COMUNE di GALLARATE

ATTO TECNICO di ANALISI E MODIFICAZIONE CONTRATTUALE

ATTO DI SOTTOMISSIONE n.1

OGGETTO: APPALTO PER LA REALIZZAZIONE DI N. 171 CELLETTE OSSARIO PREFABBRICATE PER IL CIMITERO DI CRENNNA – CIG ZF937B369E

PIANTA PIANO SEMINTERRATO (area 1)

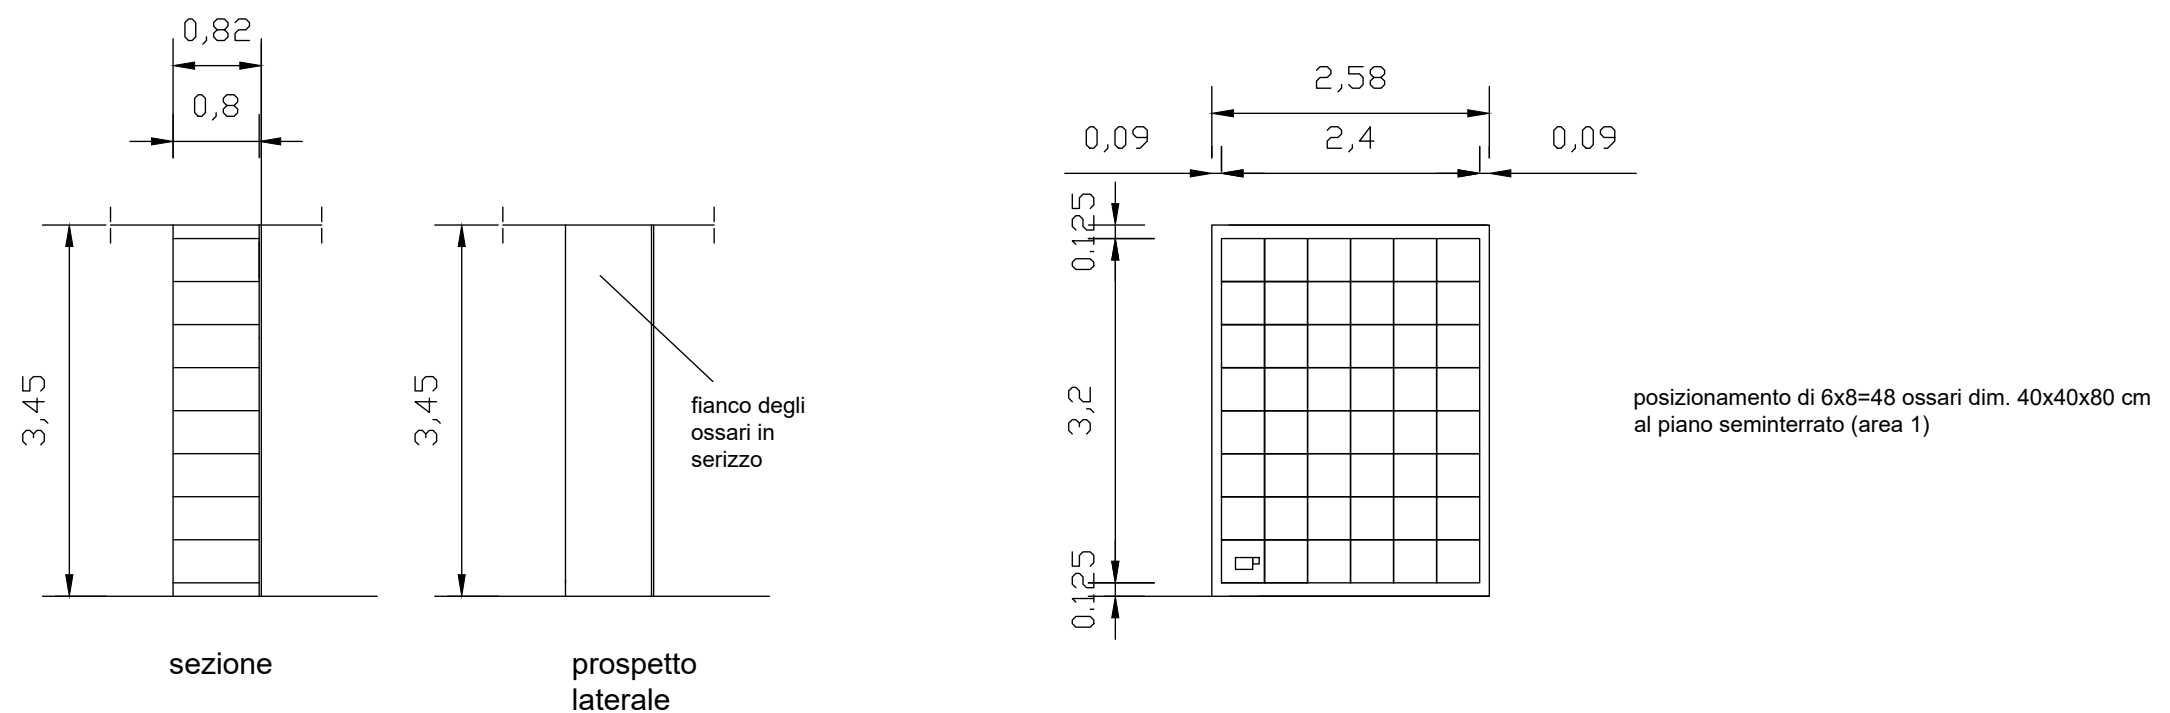
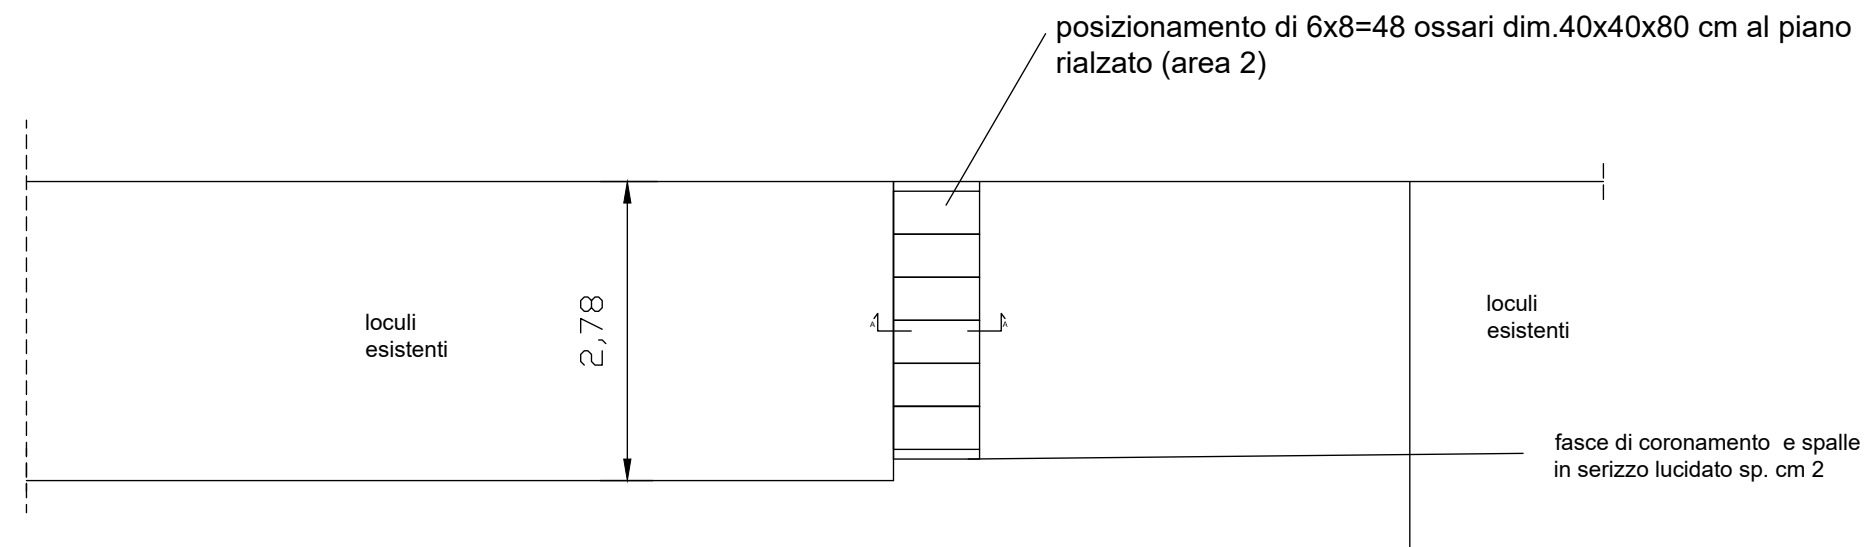
- durante l'esecuzione di tali lavori, è stata rilevata la necessità di adeguare le dimensioni degli ossari alla sopraggiunta normativa Regolamento Regionale 14 giugno 2022 n°4 che porta la dimensione minima degli stessi a 40,40x80 cm;
- verificato e concordata la fattibilità tecnica della modifica suindicata;
- risulta necessario altresì integrare la fornitura originaria di un ulteriore numero di cellette ossari, come meglio di seguito riportato;
- tali prestazioni supplementari sono strettamente connesse all'intervento principale, resesi necessarie a seguito di specifiche e diversificate esigenze tecniche emerse durante la fase esecutiva;

PIANO SEMINTERRATO (AREA 1)

48 ossari

PIANTA PIANO RIALZATO (area 2)

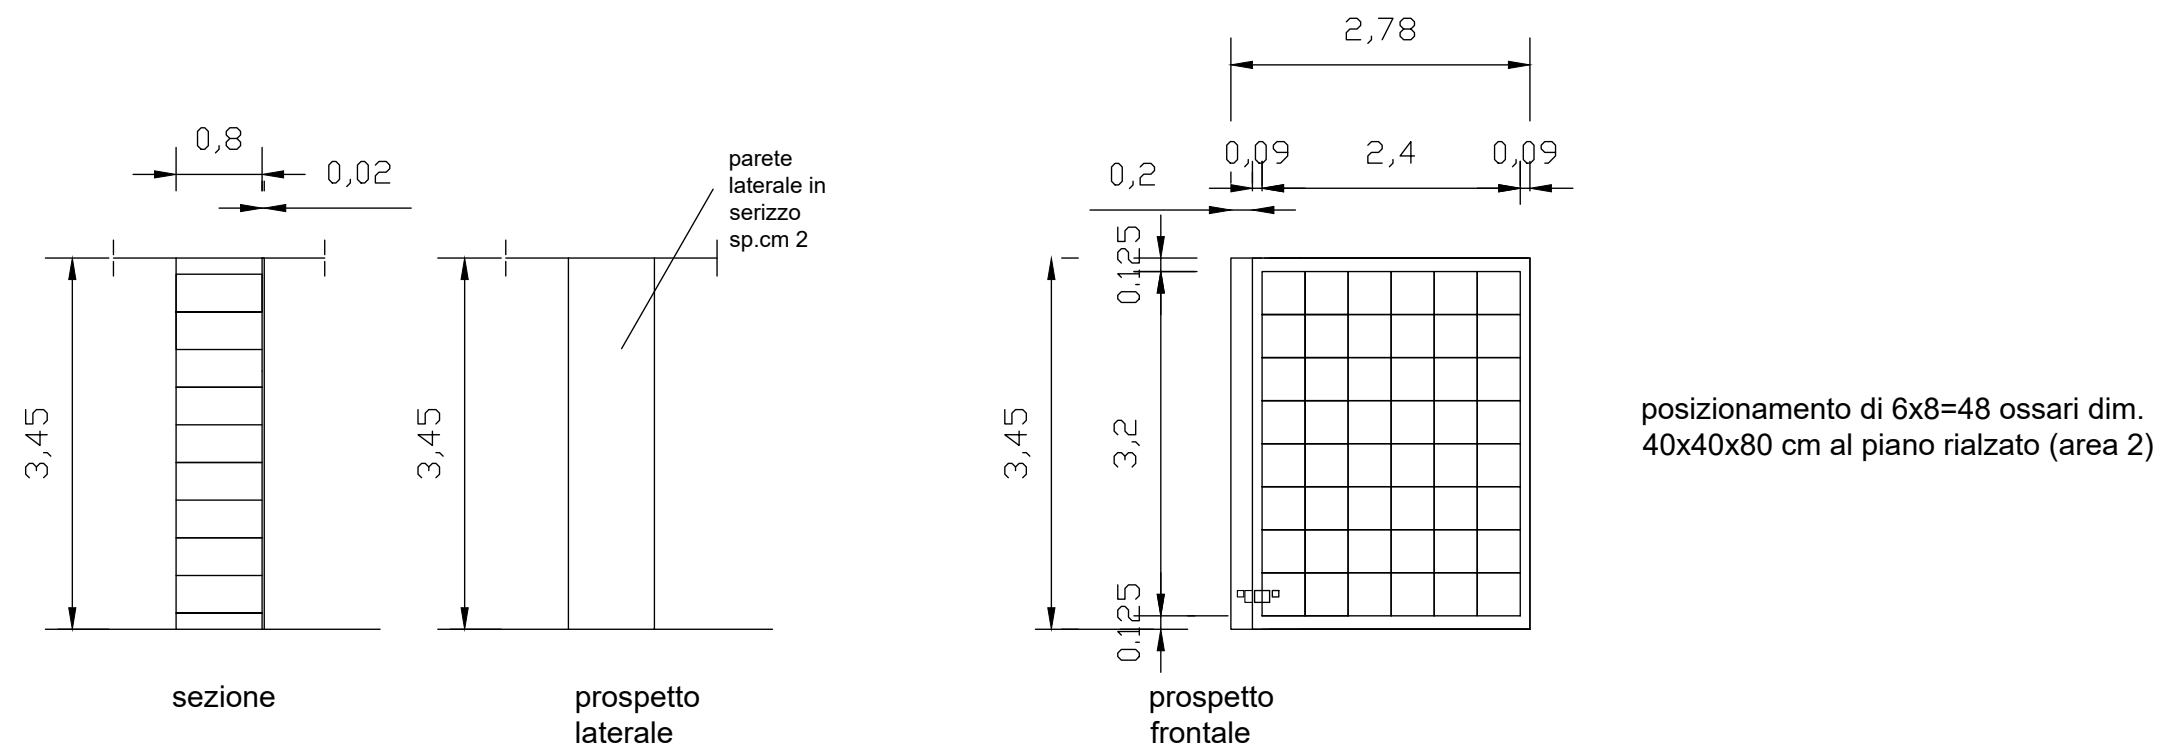
PIANO RIALZATO (AREA 2)
48 ossari

PIANTA PIANO RIALZATO (area 3)
40 ossari

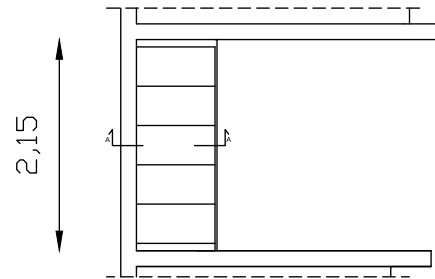
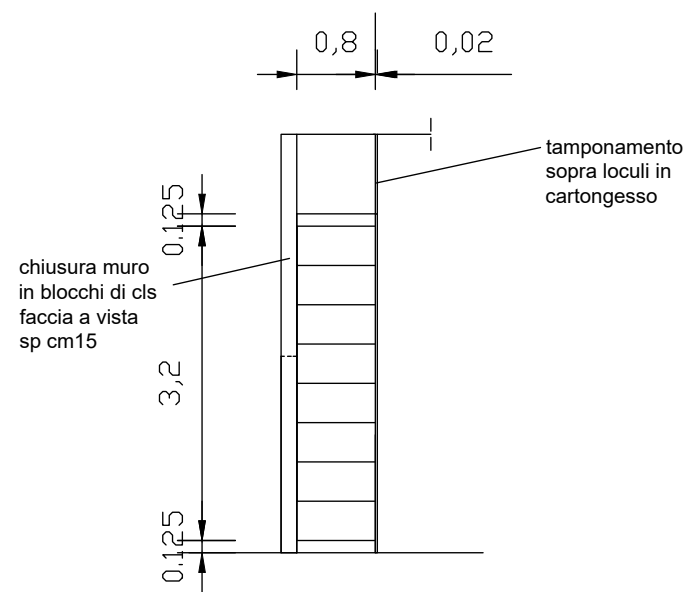
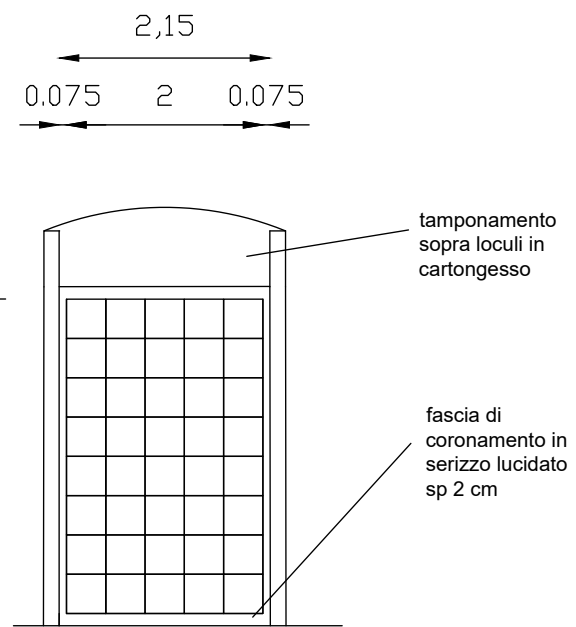
PIANO RIALZATO (area 3)
posizionamento di 5x8=40 ossari 40x 40x80 cm al piano rialzato (area 3)
